MENSE RUITER orgelmakers b.v.

Orgelcomm. Geref. kerk Vrg. Assen-Zuid,
p/a Mevr. J. Gootjes-van Gurp,
de Wouden 65,
9405 HC ASSEN.

Zuidwolde, 8 februari 1995.

Zoals afgesproken ter vergadering op 27 januari 1995 geven wij schriftelijk antwoord op uw vragen en denken met u mee aangaande de kerkzaalrenovatie van de Kandelaarkerk te Assen.

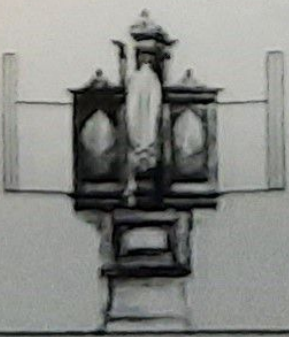
Het donker gekleurde plafond heeft een neerdrukkend effect. Dit effect wordt versterkt door de verlichting welke alleen naar beneden is gericht. Het hoofdwerk van het orgel, relatief donker gekleurd, wordt vervolgens zichtbaar gemaakt door één schijnwerper, midden voor het instrument geplaatst.

Deze verlichting met één schijnwerper heeft twee effecten: het instrument komt naar voren als een donker gevaarte onder een zeer donker dak en de "oren" van de hoofdwerkkas werpen een sterk vergrotende en verbredende schaduw op de achterliggende muur. Het geheel geeft een indruk van grilligheid en somberheid.

1. Wij hechten zeer veel waarde aan het gaaf bewaren van het orgelfront.
 2. Ter voorkoming van een hinderlijke schaduwwerking van de snijwerken, plaatsing van twee niet te sterke schijnwerpers vóór het orgel, schuin van links en schuin van rechts schijnend, zodat de schaduw naar de kas valt.
 3. Op het snijwerk kleuraccenten aanbrengen, zodat dieptewerking wordt verkregen en het geheel minder zwaar en massief overkomt.
- Voor advisering en uitvoering werken wij hierin veel samen met de kunstschilder Dhr. L. Muller uit Zuidhorn.
